改善箇所説明図

基準不適合発生箇所

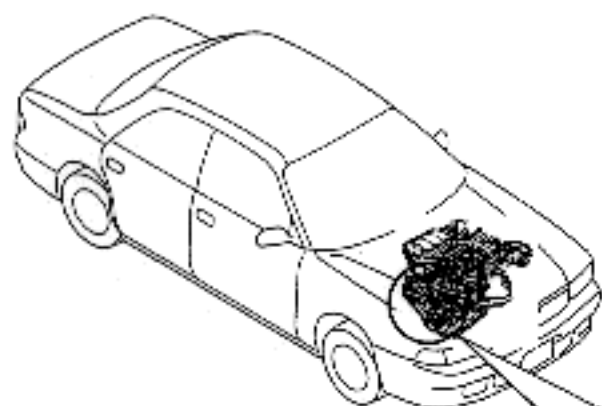
原動機のタイミングベルトの張力を維持する部品(オートテンショナ)において、振動吸収性能が不十分なものがあり、そのままの状態で使用が続けると、当該オートテンショナの外部ばねが折損してタイミングベルトが緩み、最悪の場合、原動機が停止するおそれがある。

全車両、当該オートテンショナの形状を確認の上、該当するものは対策品と交換する。

オートテンショナの
該当有無の識別方法

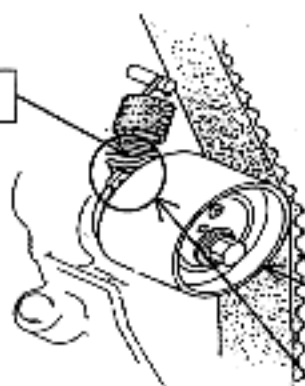
該当品

非該当品

識別：エンジンマウントに黄色
ペイントを塗布する。
